**ПЛИТЫ МОДЕЛЬНЫЕ СТАЛЬНЫЕ ДЛЯ ОПОК РАЗМЕРАМИ
В СВЕТУ 1200×1000 мм НА ФОРМОВОЧНЫЕ ЛИТЕЙНЫЕ МАШИНЫ
БЕЗ ПОВОРОТА ПОЛУФОРМЫ БЕЗ ДОПРЕССОВКИ**

**ГОСТ
20104—74**

Изменение № 1 ГОСТ 20104—74 Плиты модельные стальные для опок размерами в свету 1200×1000 мм на формовочные литейные машины без поворота полуформы без допрессовки. Конструкция и размеры

Черт. 1

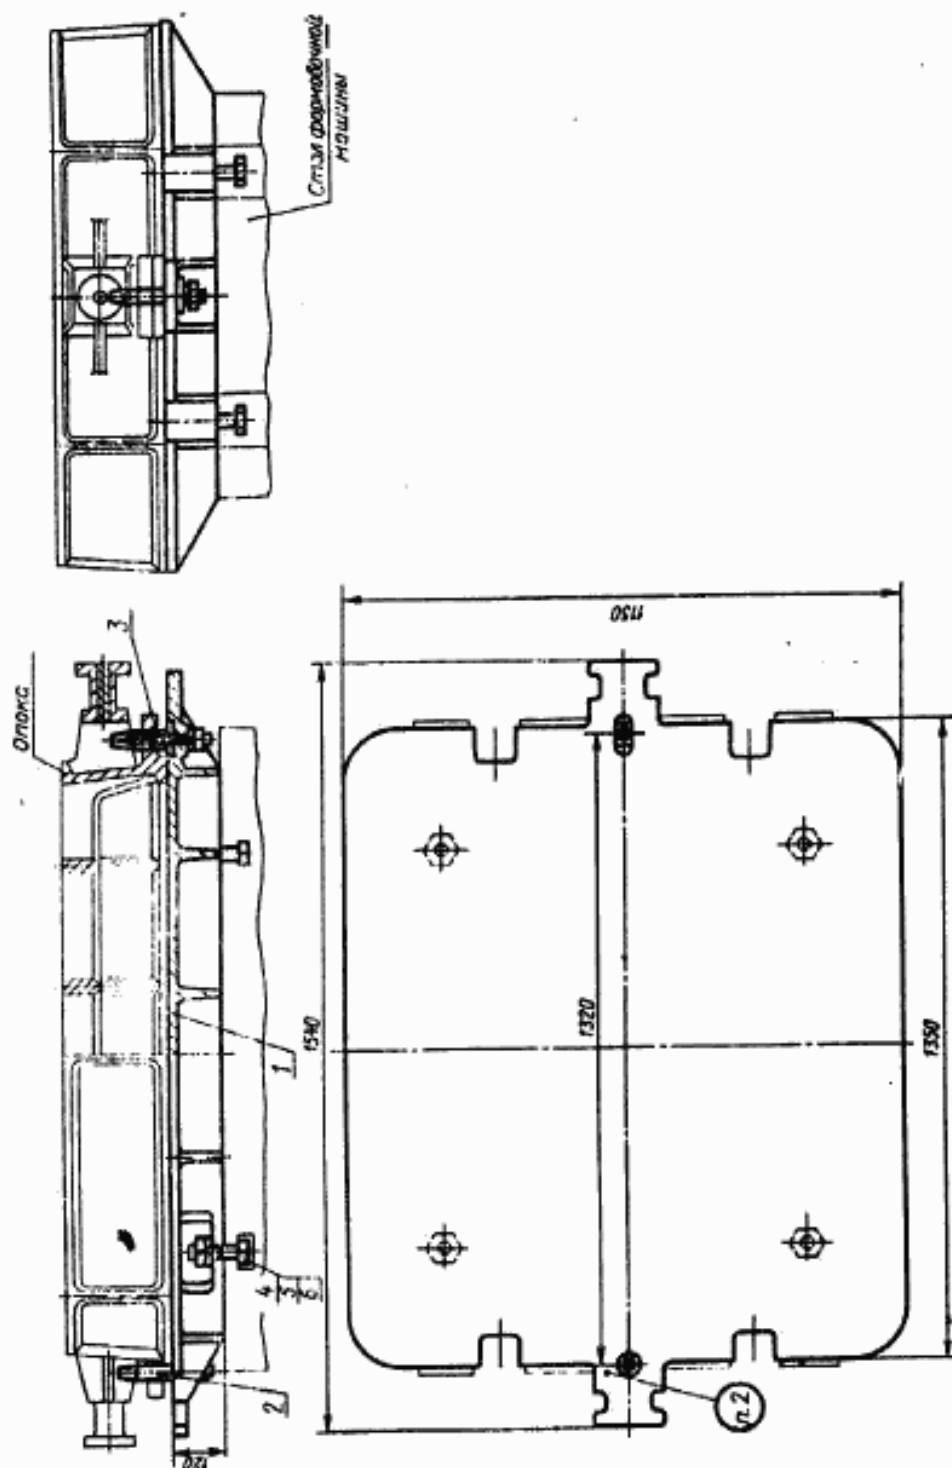
Пункт 1. Чертеж 1. Подписуочная подпись. Заменить обозначение болта (поз. 4): M16×60.66.05 по ГОСТ 7808—70 на 7002—2551 по ГОСТ 13152—67.

Пункты 1, 3. Чертежи 1, 2. Заменить слова: «Теоретическая масса» на «Масса, не более».

Черт. 2

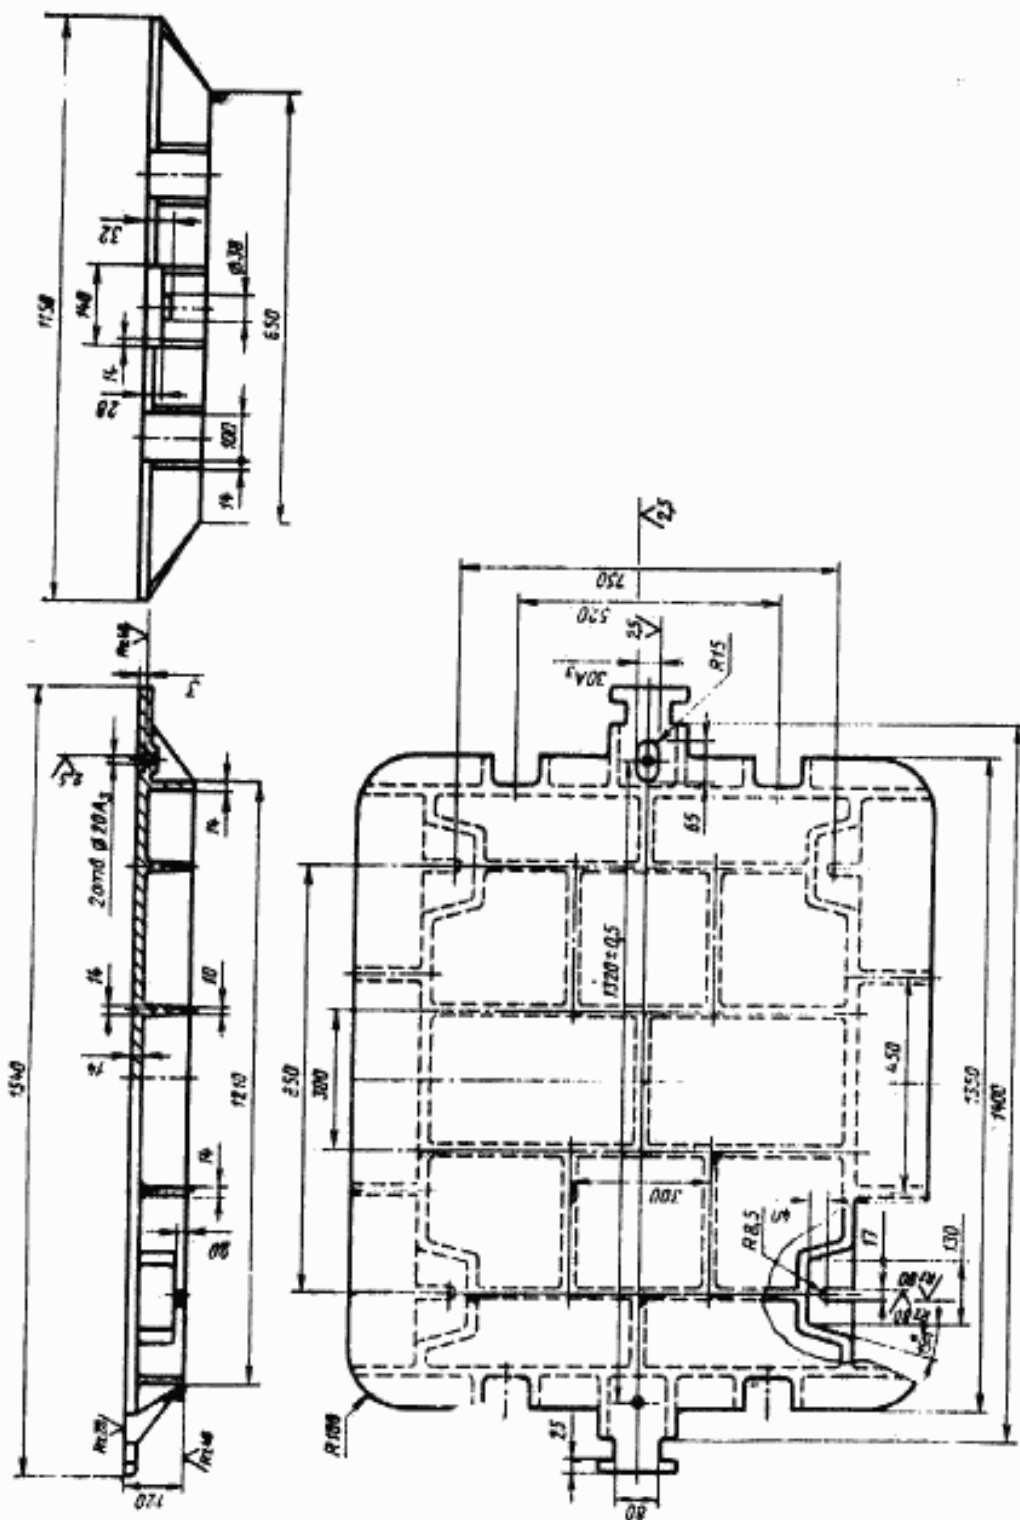
Пункт 3. Чертеж 2. Заменить обозначение: A₁ на H8.

вид сверху. Ребра жесткости на местном разрезе дополнить штриховкой; вид слева дополнить, как указано на чертеже:
